電源開発株式会社
大間原子力発電所

意見聴取会指摘事項について
(地質関係)

平成16年6月
原子力発電安全審査課

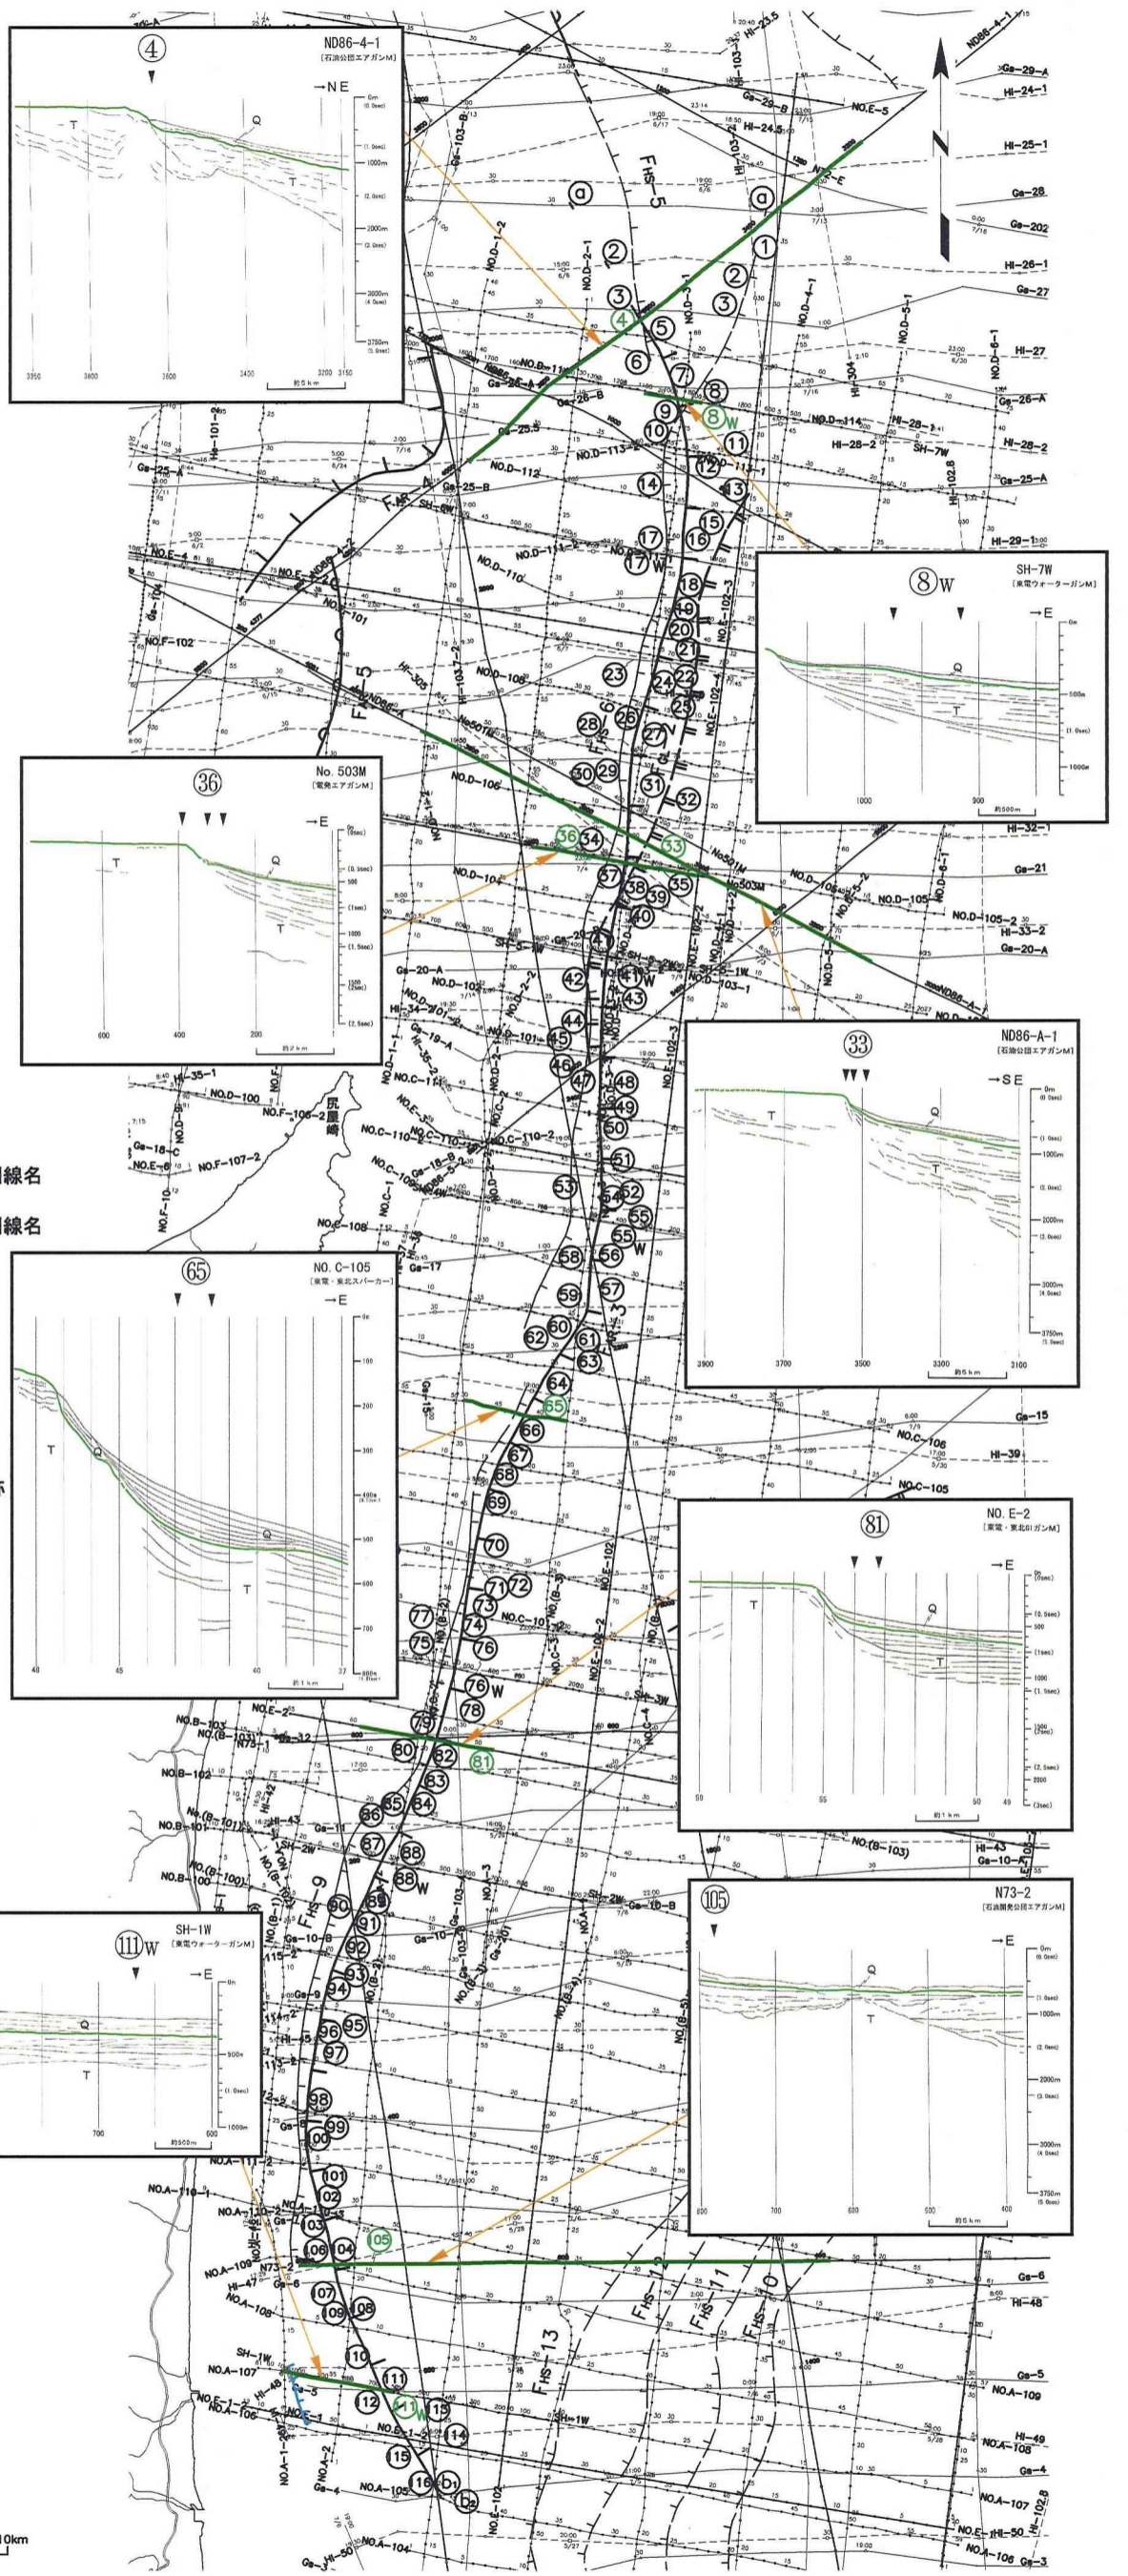
1) 大陸棚外縁断層の活動性評価について説明すること。

大陸棚外縁断層付近の海上音波探査測線位置を図-1 に、各測線毎の断層活動性の検討結果を図-2 に、代表的な測線の海上音波探査記録と地質断面を図-3 にそれぞれ示す。

大陸棚外縁断層については、地質調査所、海上保安庁水路部等の音波探査記録によれば、本断層の南端付近の一部において下部更新統以下の地層に変位が認められるものの、中部更新統以上の地層には変位及び変形が認められないとしている。それより北方においては、下部更新統以下の地層が確認される測線ではいずれの地層にも変位及び変形は認められないとしている。また、下部更新統以下の地層が確認されない、いずれの測線においても中部更新統以上の地層に変位及び変形は認められないとしている。

したがって、大陸棚外縁断層については少なくとも第四紀後期における活動はないと判断されるとしている。

図-1 根岸西方断層による地震の応答スペクトル (解放基盤相当)
 (M7.1, $\Delta=42\text{ km}$)

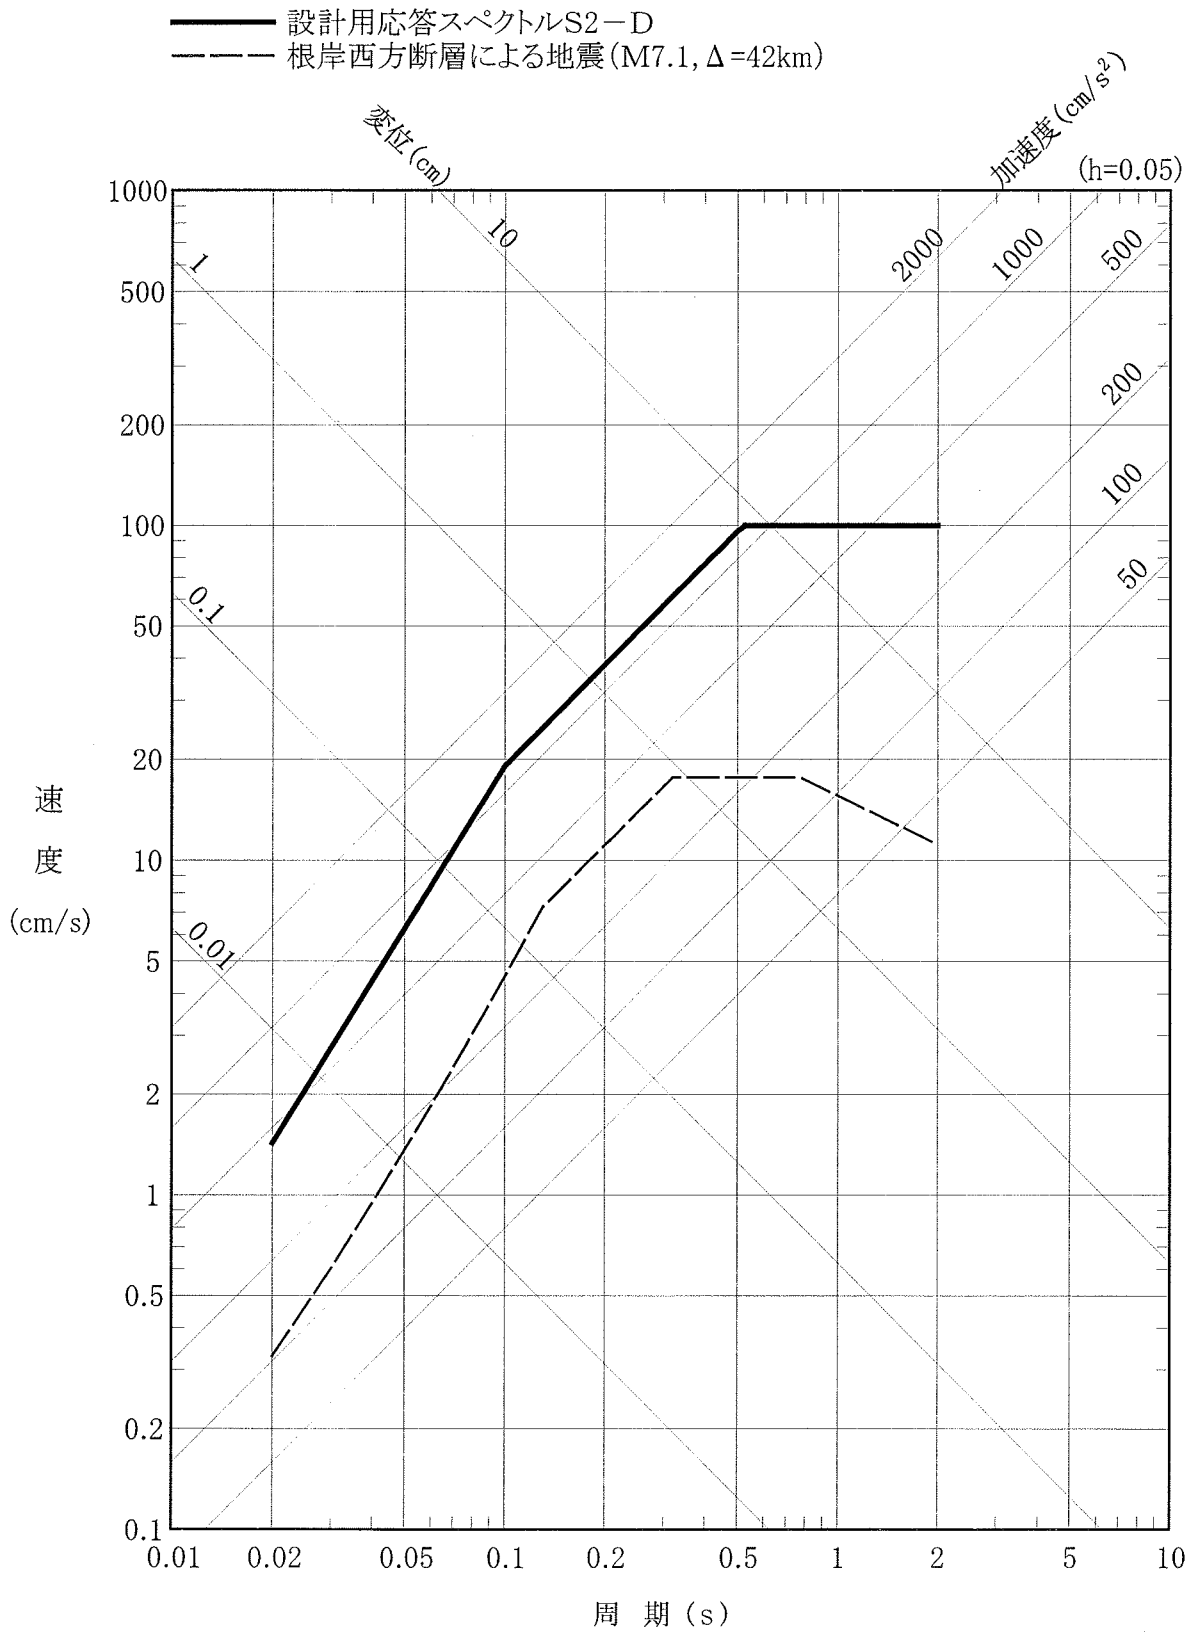
1) 根岸西方断層及び青森湾西岸断層帯による敷地への影響について検討すること。

根岸西方断層による地震の応答スペクトルを図-1 に示す。同図によると、根岸西方断層による地震の応答スペクトルは、設計用応答スペクトル S_2 を下回り、大間原子力発電所の耐震安全性に影響を及ぼすものではないことを確認したとしている。

図-2 青森湾西岸断層帯による地震の応答スペクトル (解放基盤相当)
 (M7.3, $\Delta=77\text{ km}$)

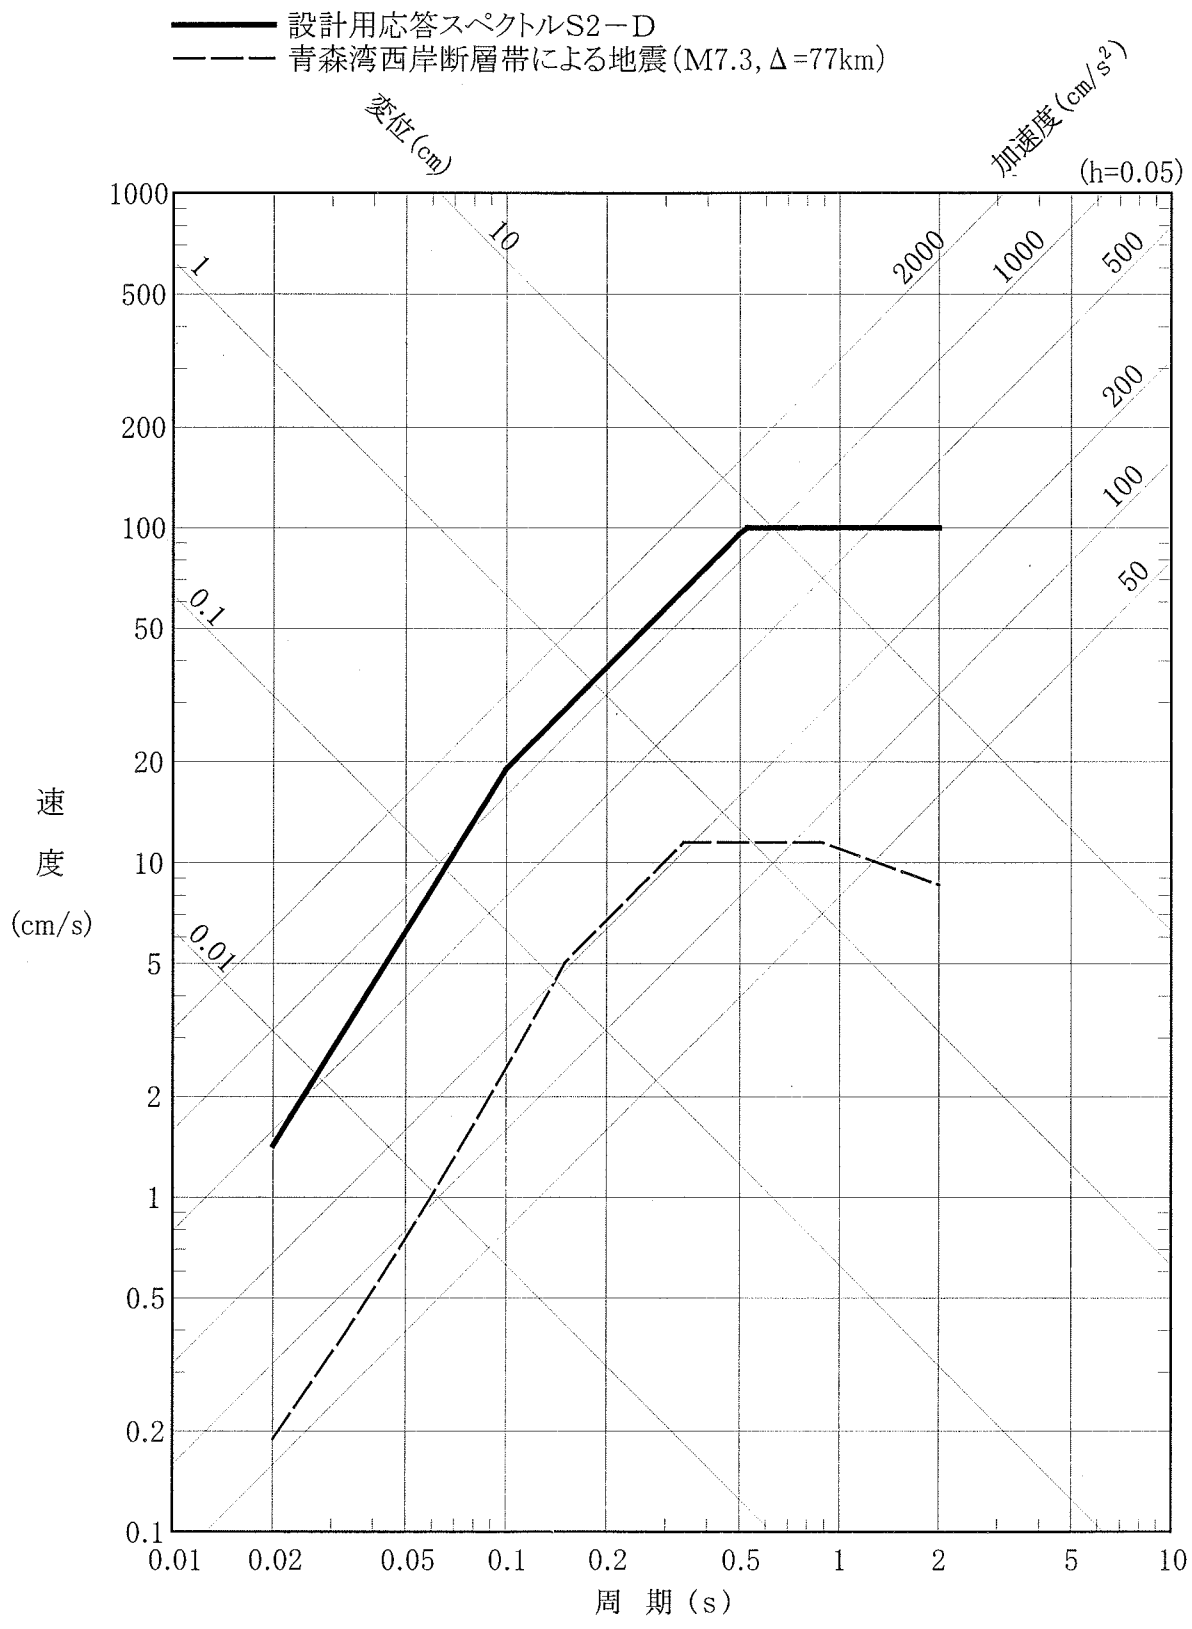
この地震調査委員会(2004)⁽²⁾による青森湾西岸断層帯による地震の応答スペクトルを図-2 に示す。同図によると、青森

湾西岸断層帯による地震の応答スペクトルは、設計用応答スペクトル S_2 を下回り、大間原子力発電所の耐震安全性に影響を及ぼすものではないことを確認したとしている。
